## SERVICE INFO – INA 0188

# Обтегач 533 0075 30

## Спазвайте дължината на болта

Снимка: Дясно, стар дизайн / ляво, нов дизайн

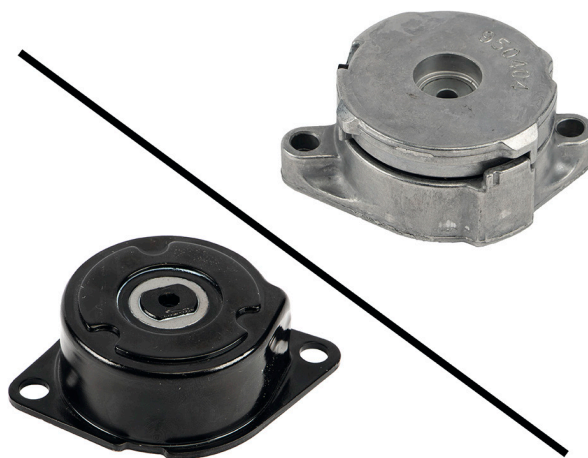
Като част от продължаващото развитие на нашите продукти, обтяжното рамо 533 0075 30 е променено. Правилната инсталация на този нов дизайн изисква по-къси болтове. Болтовете M8x35 са заменени с болтове M8x22.

Бюлетинът за сервизна информация показва визуалните характеристики на предишния дизайн (на снимката вдясно) и новия дизайн (на снимката вляво).

За правилен ремонт с новото обтяжно рамо 533 0075 30, могат да се използват само болтовете с размер M8x22!
